改善箇所説明図

株式会社パプコ近畿

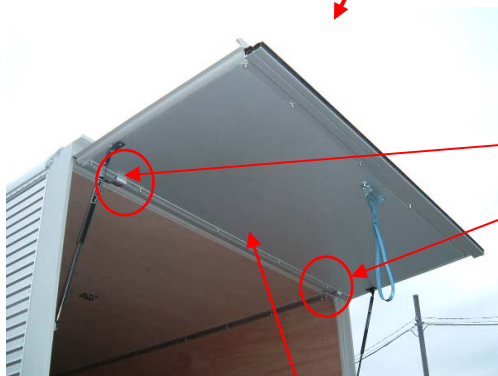
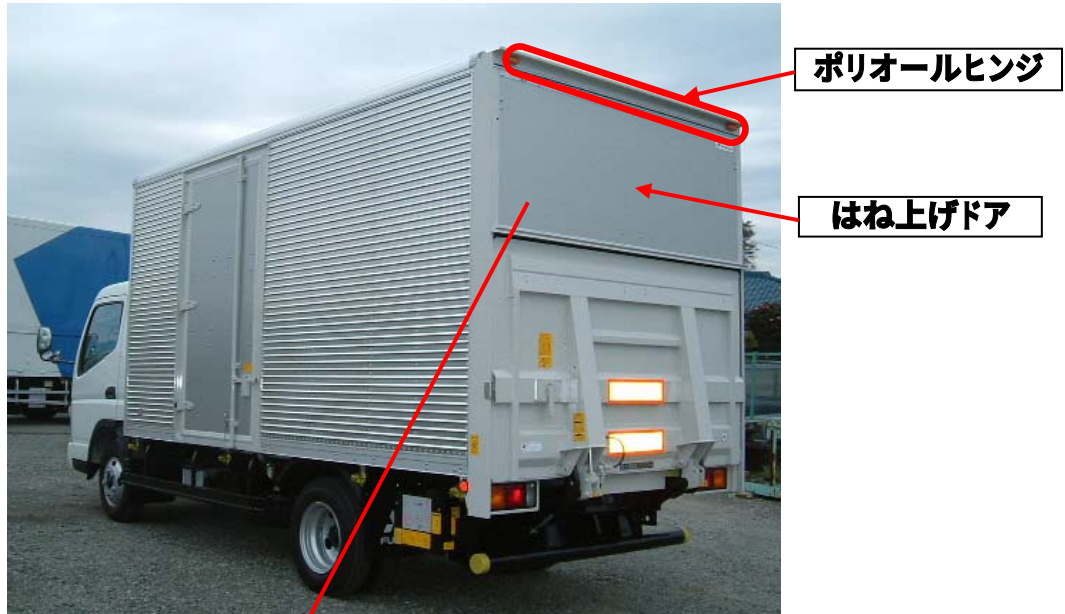
不具合発生箇所

車両後部に取付けられた上部はね上げドアの取付部構造が不適切なため、ドア上縁の樹脂製ヒンジが大気中のオゾン、紫外線等により劣化し破断すると、ドア開放時にドアが外れ落下して、作業者に危害を加えるおそれがある。

安全ベルト(左右)
[追加部品]

全車両、はね上げドアに安全ベルトを左右に取付ける。又、当該ヒンジを点検し、明らかに亀裂が生じているヒンジは新品に交換する。
